敦賀発電所の敷地内破砕帯の評価に関する事実関係について（その 15） 「66の問題点」に関する検証⑦＜現場が語る「評価書」の問題点＞

当社は、平成 27 年 3 月 25 日の原子力規制委員会において有識者会合が報告した「日本原子力発電株式会社敦賀発電所の敷地内破砕帯の評価について（その 2）」※¹（以下、「評価書」という。）について、科学的、技術的観点から詳細な分析を行った結果、「66の問題点」※²を確認し、その内容を技術的な観点から整理して、去る 4 月 16 日に公表資料により指摘しました。

D-1 トレンチ北西法面（実写）

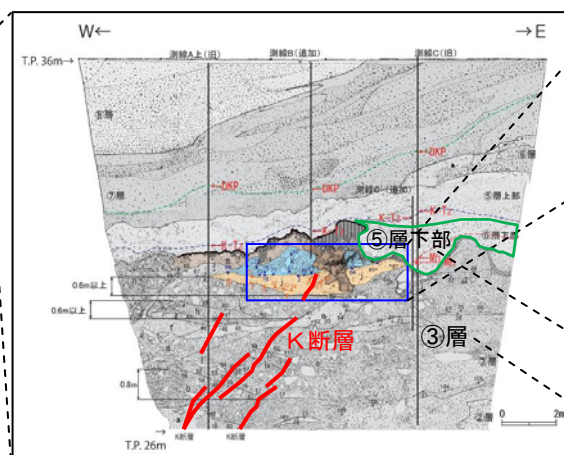
「・・・K断層直上付近に分布する o 層は、・・・また、o 層に分断されていてその分布がほぼ K断層の西側に限られている k 層についても、もとの堆積構造が不明であることから、変位・変形を受けたかの判断をすることが難しい。」

- ・当社は、複数の観察事実や学術的知見等（地層の内部構造、地層の走向・傾斜（変形・非変形のそれぞれの地層でデータがよく揃っており、互いの値が異なる）、地層の復元、断層模型実験による学術的知見）から、D-1 トレンチ北西法面の地層に堆積構造が明確に認められる旨を提出資料にも明記しています。
- ・当社は、D-1 トレンチ北西法面において、堆積構造の状況から、K断層は j 層までの地層に影響を与えているが、k 層及び o 層に影響を与えていないことを確認しており、評価書における“変位・変形を受けたかの判断をすることが難しい”とする指摘は明確に否定されています。

K断層は k 層及び o 層に影響を与えていない。

- ・ K断層は、③層（13万年前よりも古い層）内のk層及びo層に影響を与えていないだけでなく、それよりも新しい層である⑤層下部（12～13万年前に堆積したことを示す美浜テフラを含む層）にも影響を与えていないことから、12～13万年前以降は活動していないことが明らかです。

[原電道路ピット]

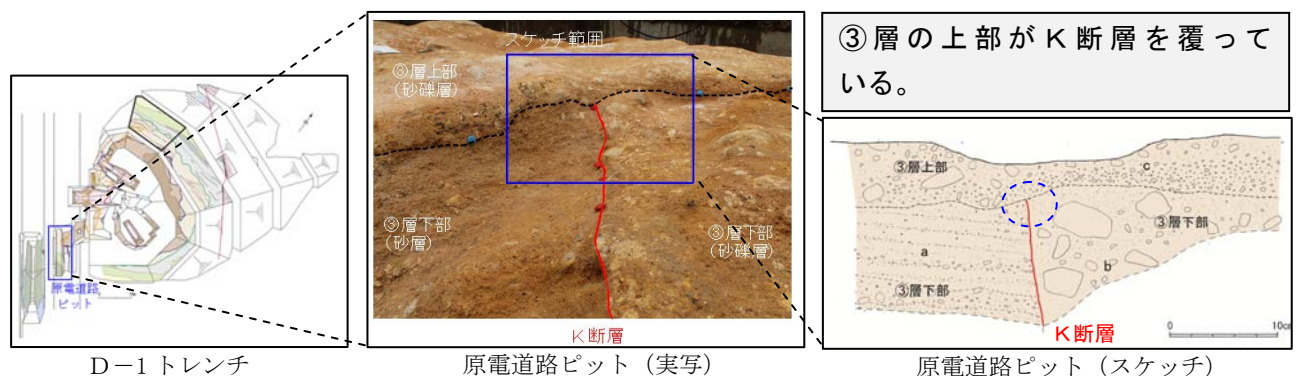
- ・ 原電道路ピットでは、②層よりも下位や③層より上位におけるK断層の状況が**十分確認されていないため、撓み等の変形の全貌が不明である。**（12ページ※¹）

- ・ 原電道路ピットでは、下の写真で示すように、③層（13万年前よりも古い層）の上部がK断層を覆っていることが明確に確認されており、評価書の“K断層の状況が十分確認されていない”との指摘は、**観察事実**に反するものとなっています。

- ・ ③層（13万年前よりも古い層）の上部がK断層を覆っていることから、K断層の活動時期は少なくとも12～13万年前よりも古いことが明らかです。

3. K断層の連続性（原電道路ピット他）

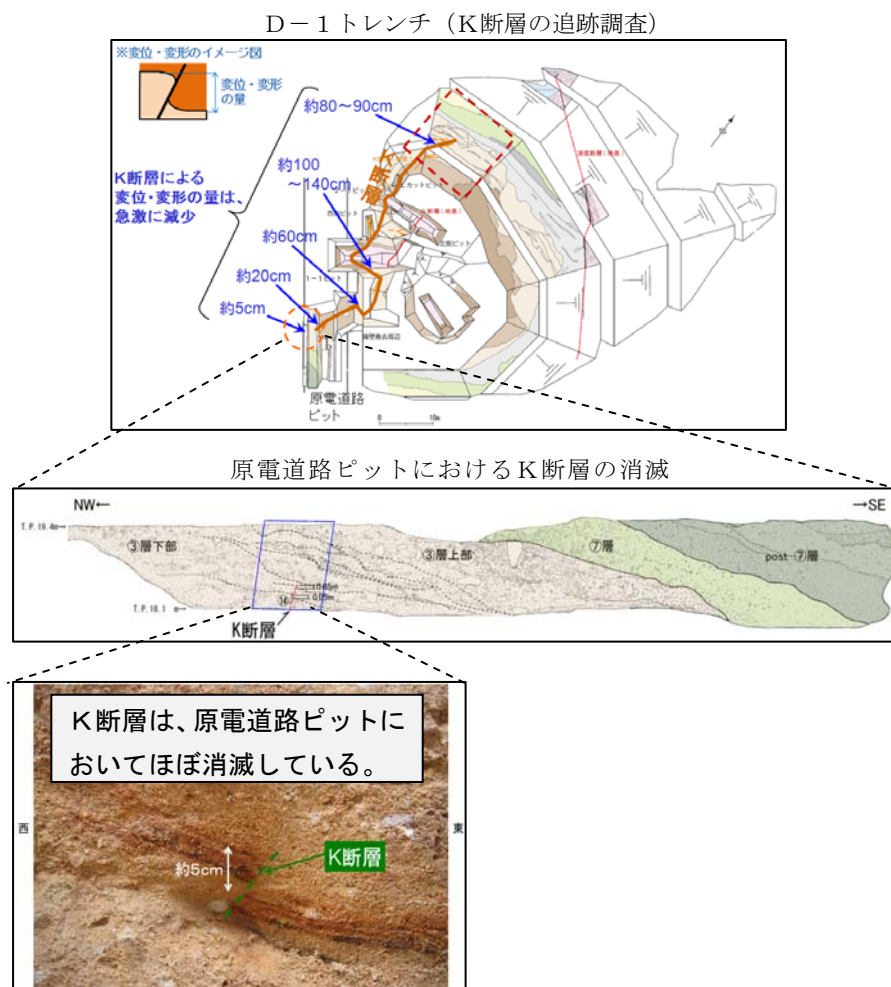
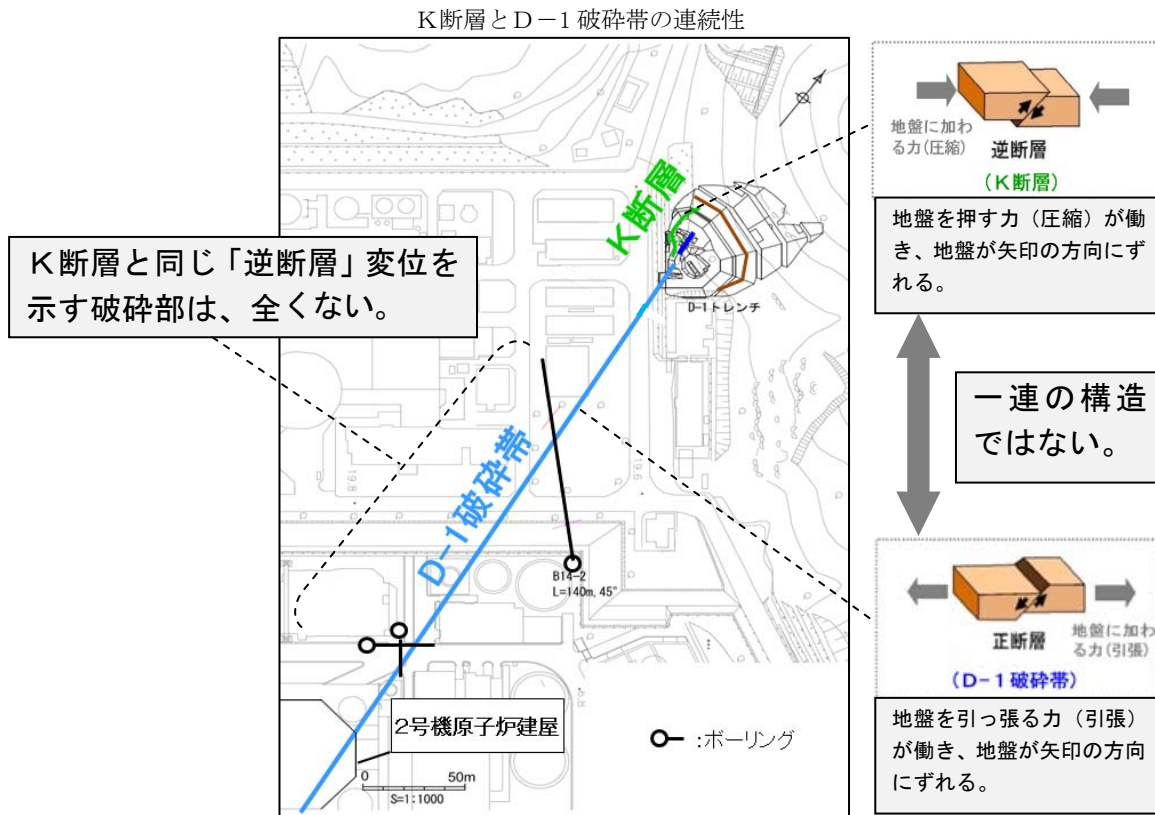
「・・・K断層がD－1 トレンチ南方においてほとんど変位が認められなくなると限定することはできず、また南方へ連続している可能性も否定できない。さらに、2号炉原子炉建屋直下には、D－1 破砕帯ほか多数の破砕帯が存在しており、またK断層は複数の破砕帯を変位が乗り継いでいる可能性もある。したがって、有識者会合は、K断層は、D－1 破砕帯等、原子炉建屋直下を通過する破砕帯のいずれかと一連の構造である可能性が否定できないと判断した。」（１７ページ※¹）

- ・ 当社は、複数の観察事実（トレンチ調査、ボーリング調査等）（①、②）により、評価書で結論付けられているK断層が南方（2号機原子炉建屋の方向）に連続している可能性や、D－1 破砕帯をはじめ、その他の破砕帯と一連の構造である可能性を明確に否定することができます。

- 1 K断層は蛇行しているものの、その変位・変形はステップすることなく連続し、原電道路ピットにおいてほぼ消滅していることから、南方（2号機原子炉建屋の方向）に連続していないことが明かです。

- 2 原電道路ピットの南方や2号機原子炉建屋近傍で実施したボーリング調査では、岩盤中にK断層と同じ「逆断層」変位を示す破砕部は、D-1 破砕帯を含め全くないことから、K断層は、D-1 破砕帯をはじめ、その他の破砕帯と一連の構造でないことが明かです。
